Projet de renouvellement et d'extension (et de renoncement) d'une carrière de matériaux gneissiques

Commune de Verneix (03)

Mémoire en réponse aux observations formulées dans l'avis délibéré n° 2024-ARA-AP-1657 en date du 15 mars 2024 de la mission régionale d'autorité environnementale.

Figure 3: Estimation de l'évolution des besoins de matériaux à usage du BTP sur le territoire du ScoT et de l'évolution des capacités moyennes des carrières (source : étude d'impact).

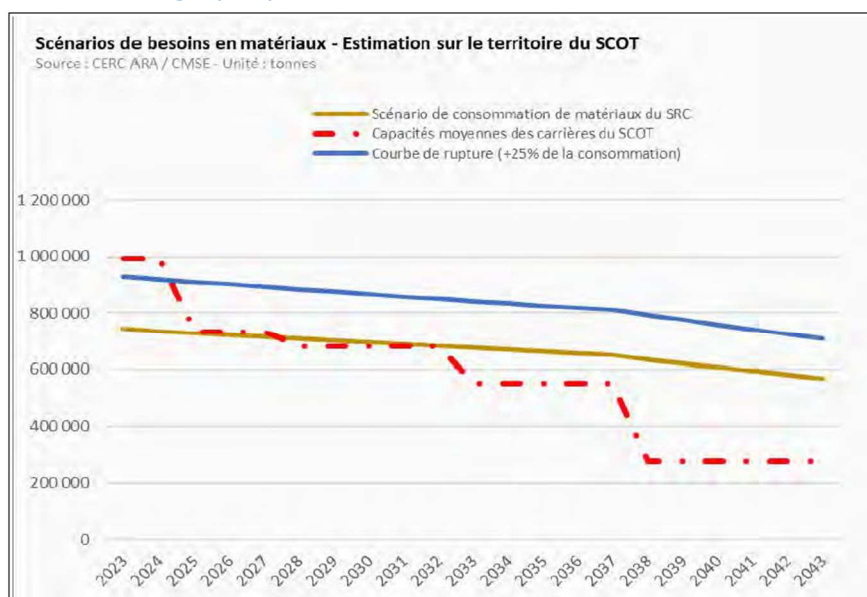
Ce graphique ne précise pas la part indispensable en granulats de carrière et la part de granulats recyclés acceptable au niveau des consommations. En effet, même si les matériaux recyclés ne peuvent pas remplacer la totalité des granulats naturels pour les utilisations les plus exigeantes qualitativement, ils peuvent en substituer une partie. Le Schéma Régional des Carrières et le Plan Régional de Prévention et de Gestion des Déchets (PRPGD) prévoient d'augmenter la part de déchets du BTP recyclés, le PRPGD ayant pour objectif d'atteindre un taux de 37 à 52 % (selon les méthodes de calcul) de déchets inertes recyclés à l'horizon 2025. S'agissant de la carrière de Verneix, la proportion actuelle et future de la production issue de déchets recyclés est d'environ 7,5 % de la production annuelle (15 000 tonnes sur les 200 000 tonnes produites annuellement), soit en deca de ces objectifs. Le dossier déclare avoir étudié la possibilité de substitution des granulats et sables produits par la carrière par des granulats recyclés, sans pour autant justifier la proportion d'environ 7,5 % de production issue de déchets recyclés retenue par le projet. **L'Autorité environnementale recommande de justifier la proportion de la production issue de déchets recyclés, et d'envisager d'en augmenter la quantité.** »

Il convient tout d'abord de préciser que le scénario retenu par le schéma régional des carrières d'AURA (SRC AURA) approuvé le 8 décembre 2021 prévoit une baisse des besoins en matériaux neufs. Il fait pour cela intervenir deux leviers : **la sobriété et le recyclage.**

- **La courbe « scénario de consommation de matériaux du SRC » dans la figure 3 précitée correspond uniquement aux besoins en matériaux neufs.**
- **L'objectif fixé par le PRPGD concerne l'ensemble de la filière du BTP et pas uniquement la capacité de recyclage des matériaux réalisée sur les carrières.**
- **La société CMSE dispose déjà d'une plate-forme de recyclage des déchets du BTP sur son site de Saint-Victor aux portes de l'agglomération de Montluçon.**
- **La société CMSE considère que la capacité de recyclage sollicitée est correctement dimensionnée et ne sollicite donc pas d'en augmenter la capacité.**

Figure 1. Localisation des industries

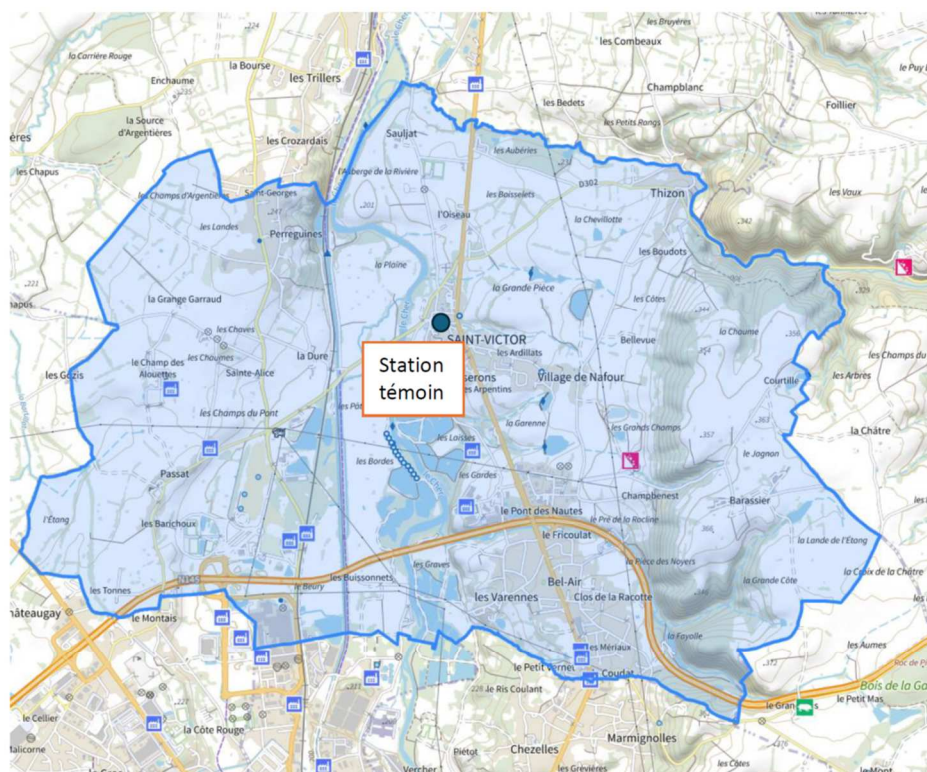
Remarque n °1 portant sur le choix de la localisation du point témoin.

L'environnement local témoin a ainsi été défini au niveau de la mairie de Saint-Victor pour plusieurs raisons :

- C'est une station qui est située à l'abri des vents dominants en provenance essentiellement du quart sud-ouest et du sud et suffisamment éloignée de la carrière (plus de 3,5 km) pour s'exempter de son influence ;
- Elle est située à plus de 1,5 km de toute activité industrielle (voir recensement des industries sur la figure 1) et à plus de 150 m d'axes routiers principaux (selon les principes de base définis par le guide du CEREMA de 2019 qui spécifie que l'absence d'impact des infrastructures

- C'est une aire d'étude qui possède les mêmes caractéristiques que la station 2 représentative de l'impact de la carrière eu égard notamment à la densité de la population qui peut contribuer elle-même à l'émissions de poussières (figure 2).
